新規制基準適合性審査申請  
重大事故等対処施設  
＜(8)重大事故対策＞  
- 炉心損傷防止  
(No.69～73,75関連)

令和元年6月7日  
東北電力株式会社

図1 女川2号のPRAの結果

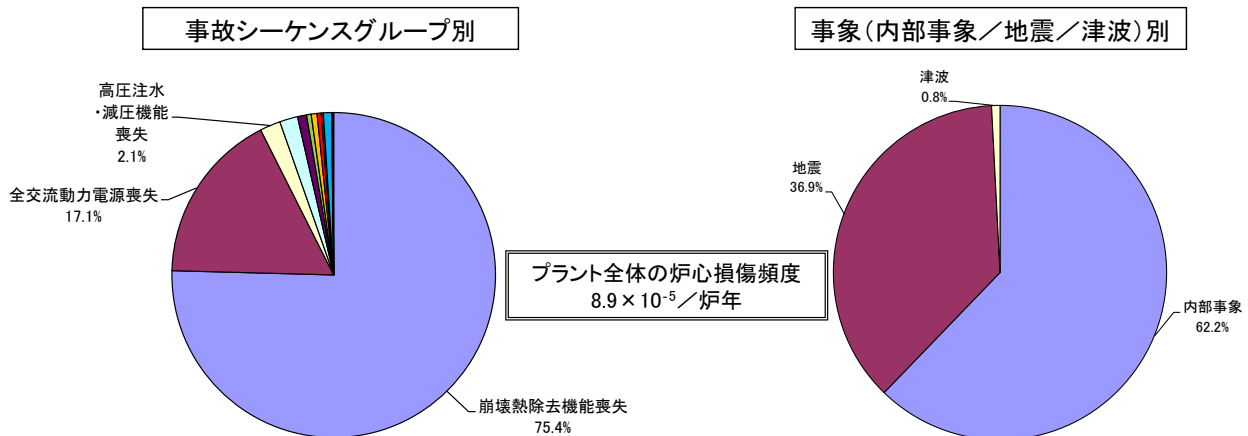
- シナリオに基づいた重大事故のリスク評価(発生確率、被害の算定等)について詳しく説明してもらいたい。
- 【関連質問】理論的に考え得るすべての事故シナリオを対象としているとのことだが、全てのシナリオを想定するのは困難である。抜け落ちをチェックする方策はあるのか。(第3回)

- PRAの解析手法、解析結果について説明すること。また、手法、使用データの信頼性について説明してもらいたい。
- 【関連質問】PRA結果の数値は、どのくらい不確かさ(余裕)を持っているのか定量的に教えて欲しい。(第3回)
- 【関連質問】対策を並列化(多重化・多様化)した時の確率論的リスク評価は行っているのか。(第3回)

- 女川2号のプラント全体の炉心損傷頻度は、 $8.9 \times 10^{-5}$  / 炉年
- 事故シーケンスグループ別では、崩壊熱除去機能喪失(TW)のリスクが最も大きい  
(重大事故対策等を除くと、崩壊熱を除去する設備は残留熱除去系(2系統)のみとなるため)
- 事象別では、内部事象のリスクが最も大きい
- 適合性審査においては、各事故シーケンスが発生した場合においても、炉心損傷防止対策により炉心損傷防止が可能であることを確認

図1 先行プラントとのPRA結果の比較

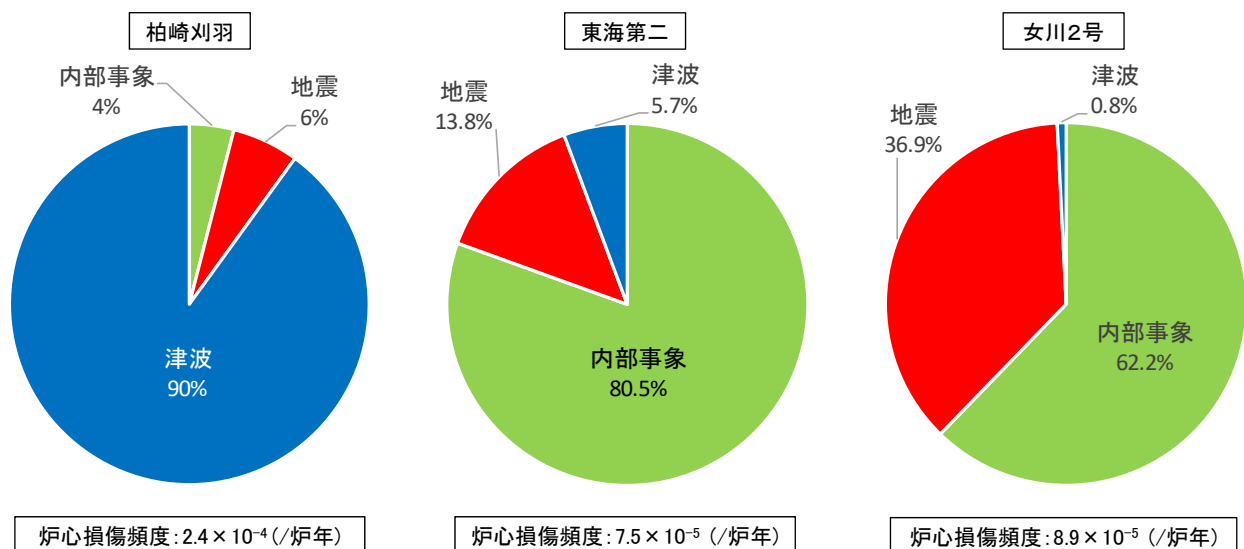
- PSA導入による女川2号機の安全性はどのように向上するか、特に次の点から説明してもらいたい。
  - 国内外の原子力発電炉と比べて女川2号機の安全性(炉心損傷頻度などのリスクに関して)は最高レベルにあるか？
  - 炉心損傷頻度などのリスク評価の結果は、設備・施設の改善、運転管理、万一の事故対応策などにどのように生かされるか？
  - 特に、地震PSA、津波PSAによるリスク解析結果はどうなるか？

- 図1に先行BWRプラントとのPRA結果の比較を示す
- 炉心損傷頻度の値は、 $10^{-4} \sim 10^{-5}$ オーダーであり大きな差異はない
- 女川2号及び東海第二は、防潮堤を考慮した評価を実施しているため、津波PRAの占める割合が小さい。柏崎刈羽は、防潮堤を考慮していないため、津波PRAの占める割合が大きい

図1 炉心損傷頻度および不確かさ(EF)

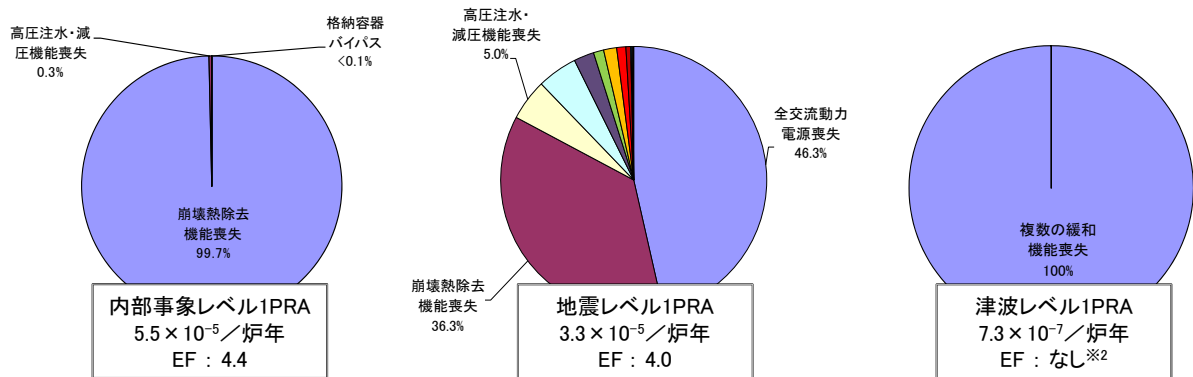
- PRAの解析手法、解析結果について説明すること。また、手法、使用データの信頼性について説明してもらいたい。
- 【関連質問】PRA結果の数値は、どのくらい不確かさ(余裕)を持っているのか定量的に教えて欲しい。(第3回)
- 【関連質問】対策を並列化(多重化・多様化)した時の確率論的リスク評価は行っているのか。(第3回)

- ▶ 内部事象レベル1PRA、地震レベル1PRAおよび津波レベル1PRAの事故シーケンスグループ別の炉心損傷頻度の平均値および炉心損傷頻度の不確かさ幅を示すエラーファクタ(EF)<sup>※1</sup>は図1のとおり

#### ■ 女川1号非常用補機冷却系の多重化

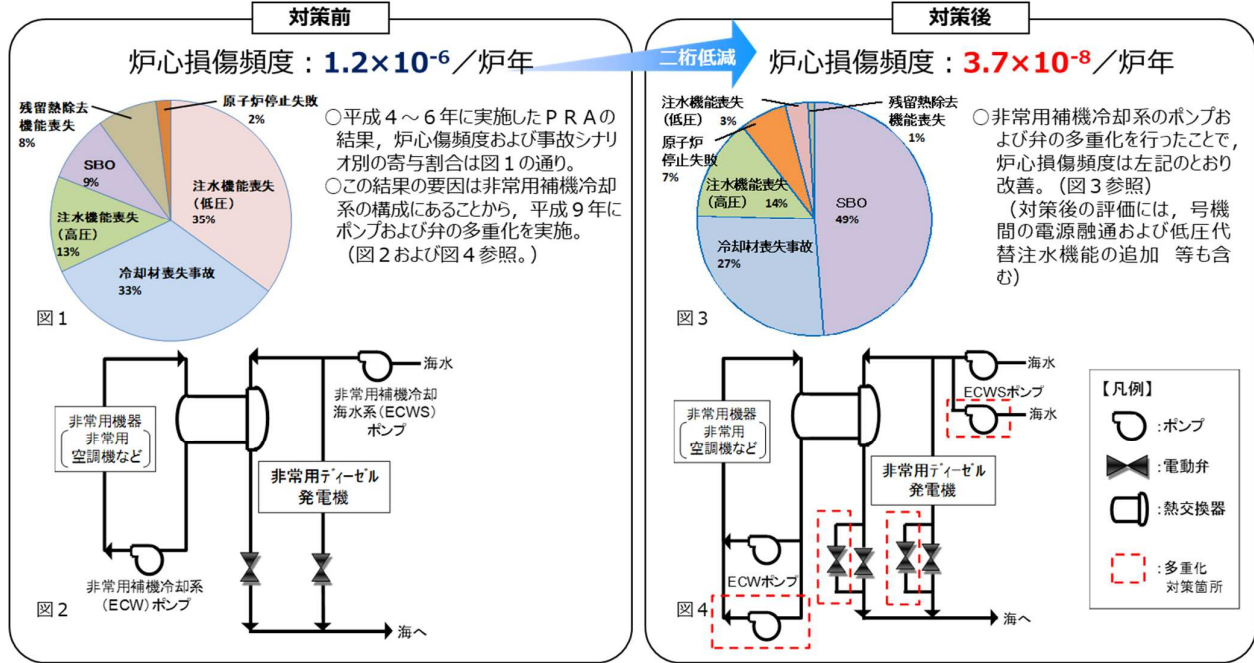
意見No.70(ii)関連
